ZP.341/28/2/2008

Dotyczy: postępowania o udzielenie zamówienia publicznego w trybie przetargu nieograniczonego na „Budowę boiska do gry w piłkę nożną wraz z elementami infrastruktury w Czarnowie, gmina Pomiechówek

INFORMACJA O TREŚCI ZAPYTANIA I ODPOWIEDZI NA PYTANIA

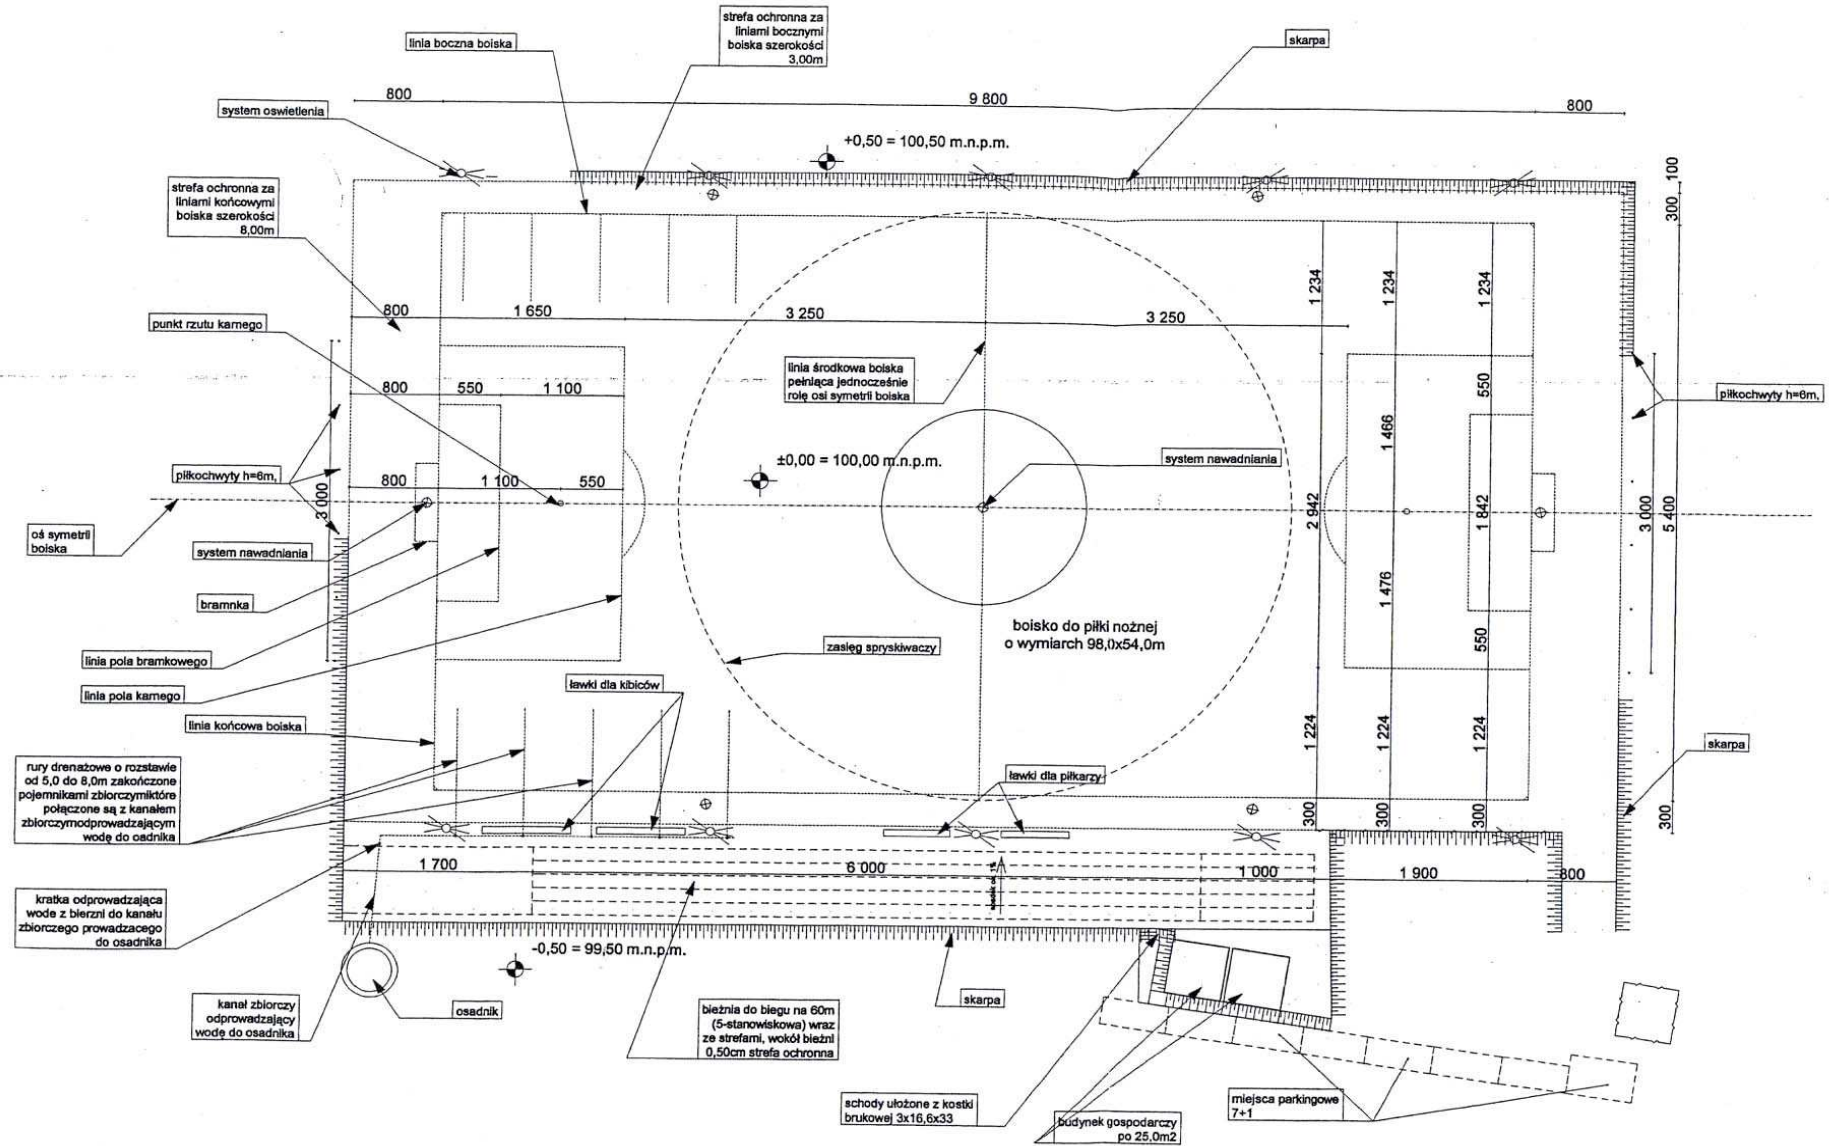
Pytanie 1: *„Czy inwestor posiada Projekt Budowlany i czy zamierza umieścić go na swojej stronie internetowej? Brak projektu uniemożliwia prawidłowe wykonanie robót.”*

Pytanie 7: „*Czy inwestor ma świadomość, że usytuowanie 6 szt. Zraszaczy po jednej stronie boiska i jednego na jego środku nie nawodni w 100% płyty boiska?*”

Odpowiedź: *Inwestor nie posiada projektu budowlanego. W celu ułatwienia przygotowania oferty Zamawiający w załączeniu do niniejszego pisma przekazuje rzut boiska.*

Usytuowanie zraszaczy jest przedstawione na przekroju, który jest załącznikiem do niniejszego pisma. Zamawiający dopuszcza jednak, aby Wykonawca zastosował inny wariant rozmieszczenia zraszaczy lub ich liczby, tak aby zasięg zraszaczy obejmował 100% powierzchni boiska.
